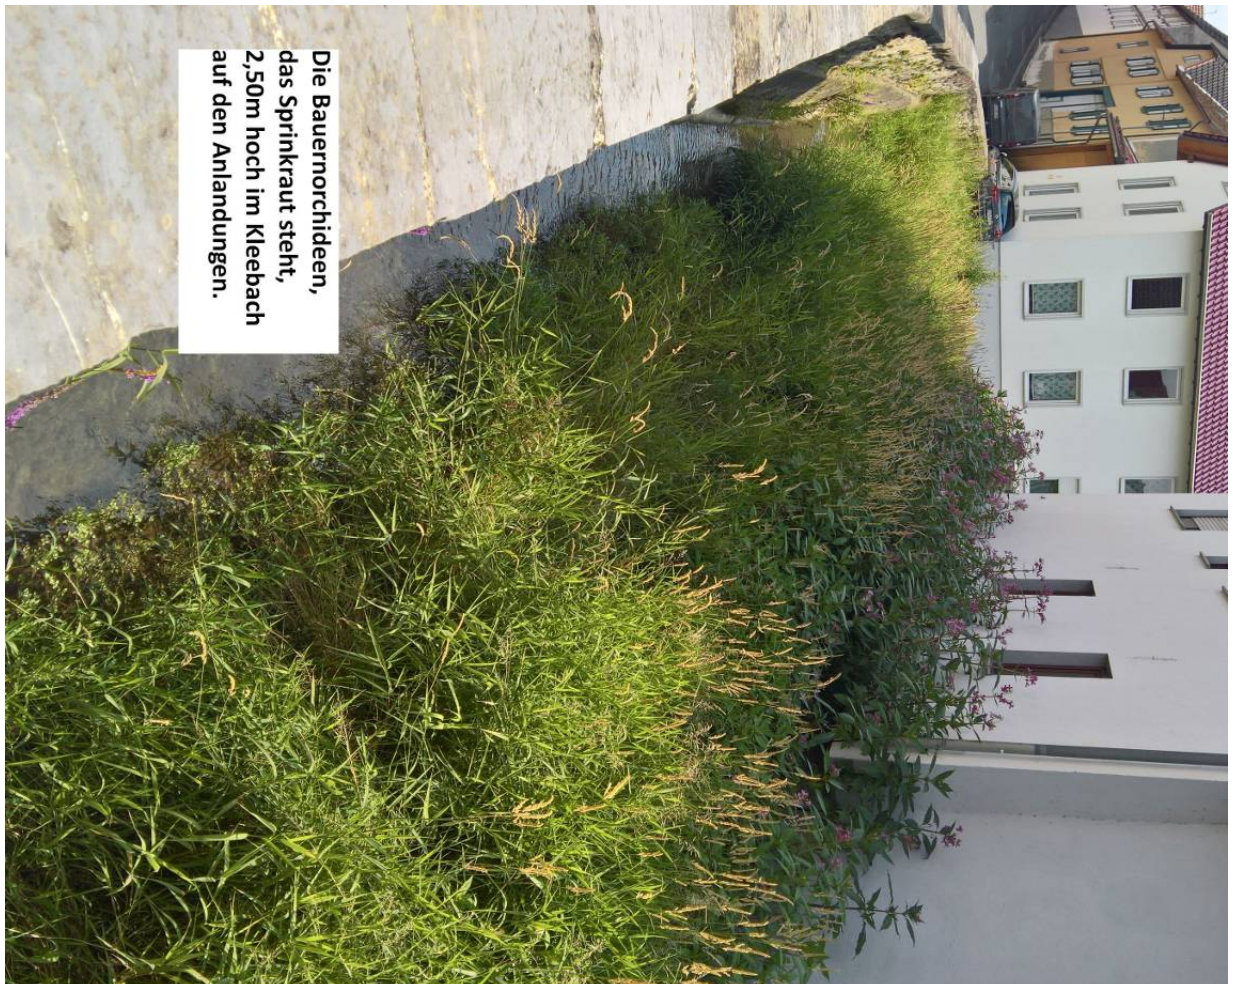
Gerinneleistung dto. gering wegen geringem KST und wenig Gefälle.

Die Bauernorchideen, das Sprinkraut steht, 2,50m hoch im Kleebach auf den Anlandungen.

Bennergasse Fußabwärts
niedriger Strickler Beiwert KST
und wenig Gefälle =
geringe Gerinneleistung bei
diesem Fließquerschnitt

Gerinneleistung dto. gering

Gerinnleistung dto. gering

Gerinnleistung dto. gering

Gerinneleistung dto. gering
geringem kST und wenig Gefälle.

Keine Halterungen für Flutschutz an der
Drongasse
vorhanden. Flußkilometer 14750

Gerinneleistung hier sehr gering.
kST sehr gering, siehe auch Beton
und Gefälle $< 0.3 \%$
